IMPIANTO EOLICO GREENFIELD "SANLURI-SARDARA"

PROGETTO DEFINITIVO

Riscontro alle richieste di integrazioni della commissione tecnica PNRR-PNIEC

Figura 3.1: Individuazione aree di abbattimento individui arborei

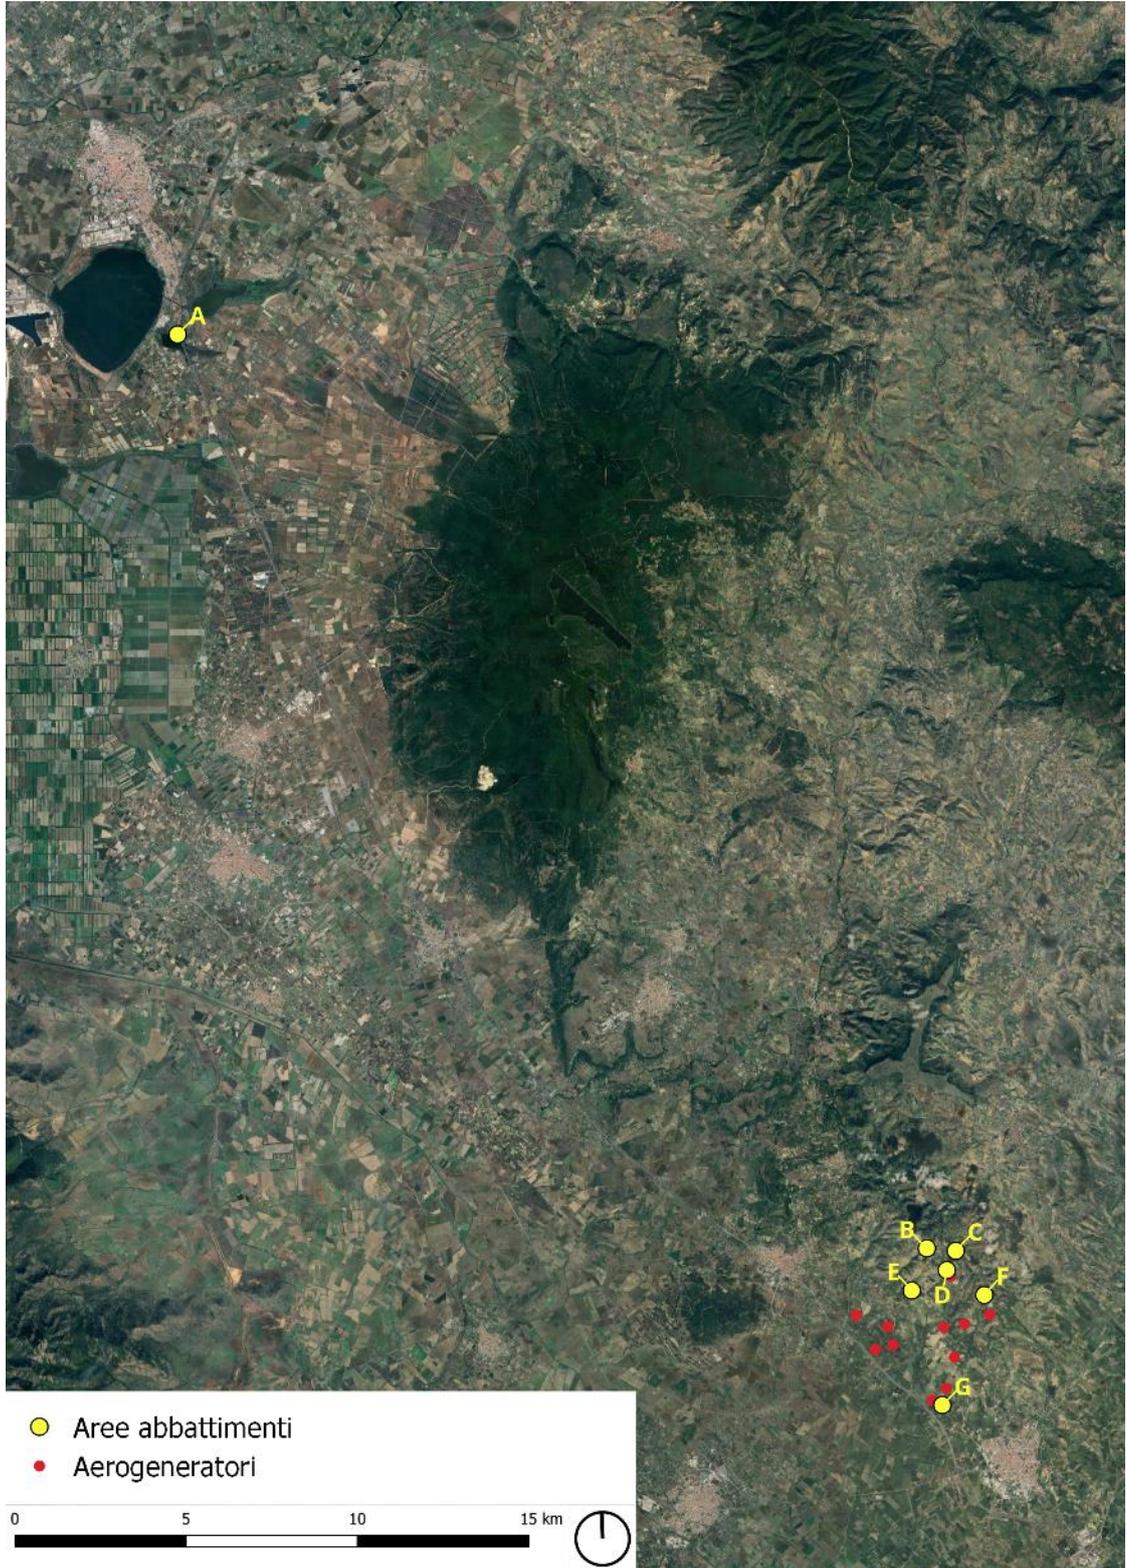
Con specifico riferimento all'impatto complessivo del Progetto sul suolo, si richiede di dettagliare quali e quanti alberi sarà necessario tagliare nell'area di impianto e lungo il percorso che conduce al sito di installazione, descrivendo la loro specie e ubicazione con la descrizione delle relative opere di compensazione.

Per l'identificazione degli individui arborei soggetti ad abbattimento, è stata condotta un'analisi approfondita dell'area vasta coinvolta nel progetto. Tale analisi ha riguardato il percorso seguito dai veicoli pesanti che partiranno dal porto di Oristano per scaricare i componenti delle WTG presso il parco eolico di "Sanluri-Sardara". In aggiunta, sono state valutate tutte le aree coinvolte nella realizzazione della viabilità di progetto, nonché delle piazzole temporanee e definitive.

Complessivamente, sono state individuate sette zone (Figura 3.1) che richiederanno interventi di abbattimento di alberi. L'area A, situata nelle vicinanze del porto di Oristano, è destinata alla creazione dell'area di trasbordo. Le aree B, C, D e F saranno interessate dalla realizzazione delle infrastrutture viarie previste dal progetto, mentre le aree E e G saranno coinvolte nella creazione delle piazzole temporanee.

In totale, per il trasporto del materiale e la realizzazione dell'impianto eolico, sarà necessario abbattere un totale di 30 individui arborei appartenenti a sette specie differenti.

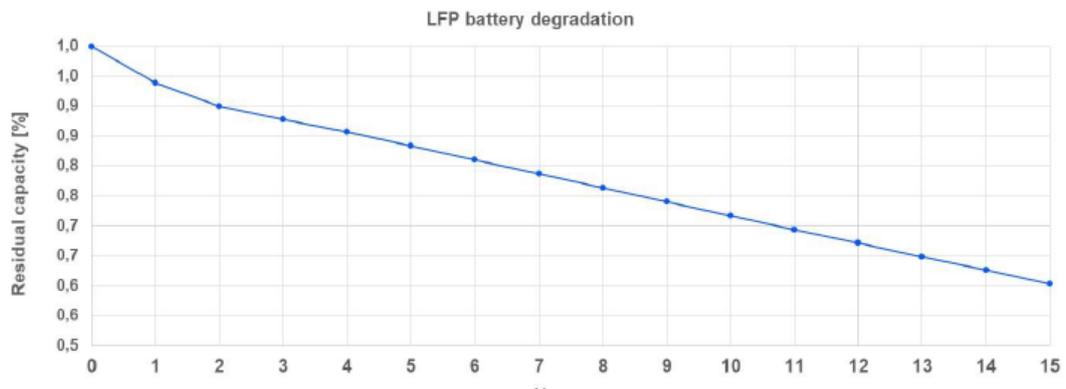
In merito alla stazione di accumulo, si richiede di integrare l'analisi tecnica della vita utile dell'impianto di accumulo descrivendo il decadimento tecnico temporale del sistema di accumulo (BESS) e, se del caso, dettagliare tecnicamente l'impatto della sua eventuale sostituzione durante il periodo di durata utile di vita dell'impianto.

si fornisce una curva standard di una batteria agli ioni di litio. Si precisa che essendo il fornitore di batterie non ancora selezionato, la relativa curva di decadimento potrebbe subire delle modifiche. In merito all'eventuale sostituzione, al momento non è prevista una sua sostituzione durante il periodo di vita utile.
